RESOLUCIÓN DE RECHAZO
DIRECCIÓN DE OBRAS - ILUSTRE MUNICIPALIDAD DE CONCHALI
REGIÓN: METROPOLITANA

Nº RESOLUCION
13/2021
FECHA
03-08-2021
ROL S.I.I.
6522-7

INFORME DE VISITA RECEPCIÓN DEFINITIVA TOTAL.

DIRECCIÓN : **Cardenal José María Caro N°1982.**
PROPIETARIO : Felicindia Valdivia Bravo.
ARQUITECTO : Richard Leiva Parra.
FECHA VISITA : 13.07.2021
HORA : 10:00 – 12:00.
FUNCIONARIO(S) : Isaac Flores - Arquitecto.
Melissa Carilao Jeldres.

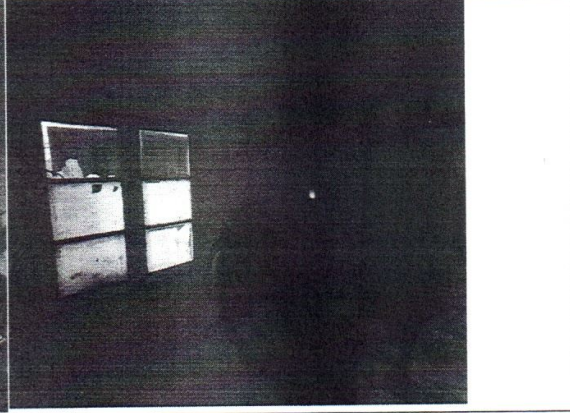
Extractor de Aire N°3 **no existe** en edificación

Escalón a entrada de Baño N°2 Sin declarar
